**Parere n. 246 del 7 maggio 2021**

<b>Progetto:</b>	<p><i>Verifica di assoggettabilità alla VIA</i></p> <p><b>Autostrada A24 – Tratta L’Aquila-Teramo “Interventi di demolizione e ricostruzione fuori sede del nuovo viadotto di svincolo di San Gabriele-Colledara”</b></p> <p><b>ID_VIP: 5805</b></p>
<b>Proponente:</b>	<p><b>Autostrada dei Parchi S.p.A.</b></p>

Figura 1 – Aree di occupazione del progetto e nuovi espropri

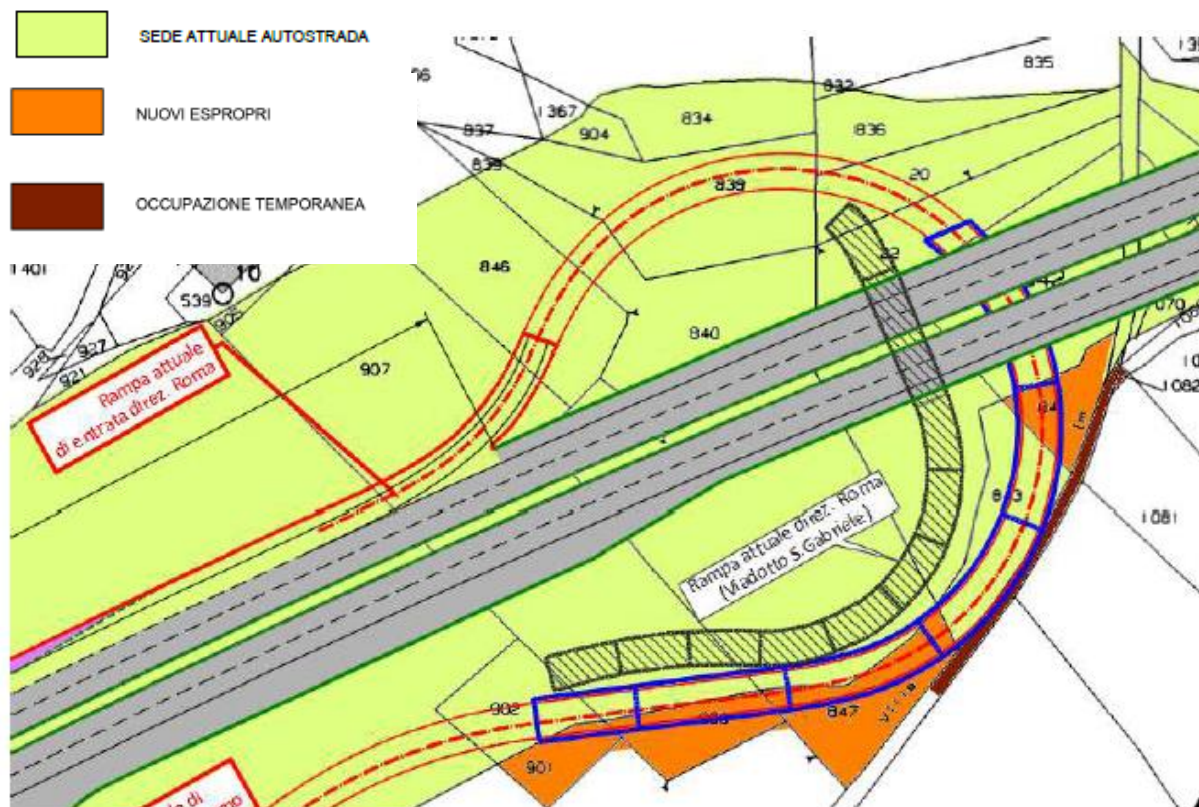
Il nuovo svincolo pur partendo dai medesimi punti di raccordo con il tracciato autostradale principale si sviluppa su un sedime parzialmente differente con livelli di occupazione di suolo maggiori (vedi Figura 1).

Con riferimento all'area occupata, rispetto all'attuale situazione si ha un incremento di aree di esproprio di m<sup>2</sup> 1.272,50 oltre a m<sup>2</sup> 188 di occupazione temporanea di proprietà del demanio, come si evince dalla Figura 1. Tutte le aree ricadono comunque nella fascia di rispetto dell'autostrada (non riportata in figura). Nella zona di esproprio lato sud è presente una fascia boschiva esistente all'esterno dell'attuale corridoio infrastrutturale che dovrà essere rimossa e che dovrà essere oggetto di specifiche azioni progettuali di mitigazione e compensazione, con

**Figura 4 – Planimetria di progetto**

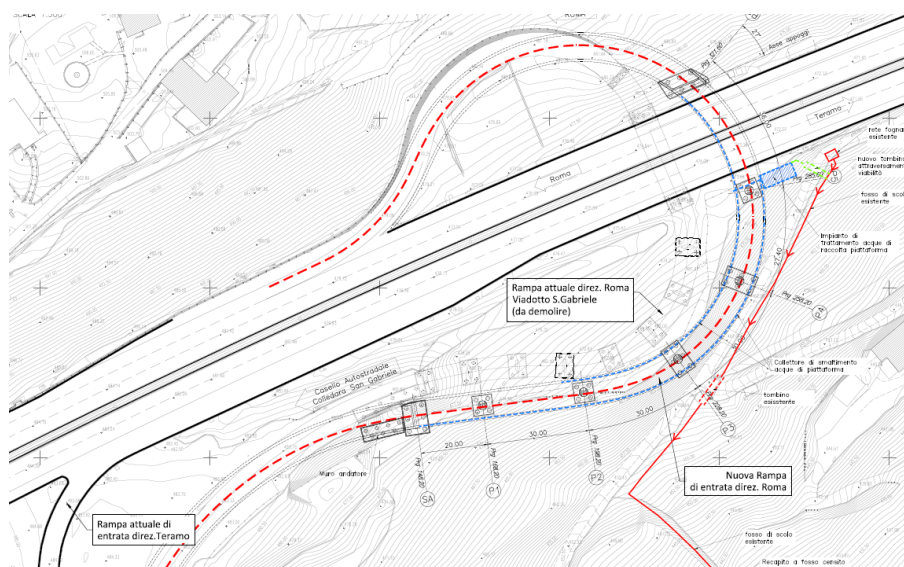
Il progetto prevede un “avvicinamento” all’area di pericolosità P2, in quanto la nuova rampa seguirà un percorso che “si allarga” verso sud-est (vedere planimetria in Figura 4).
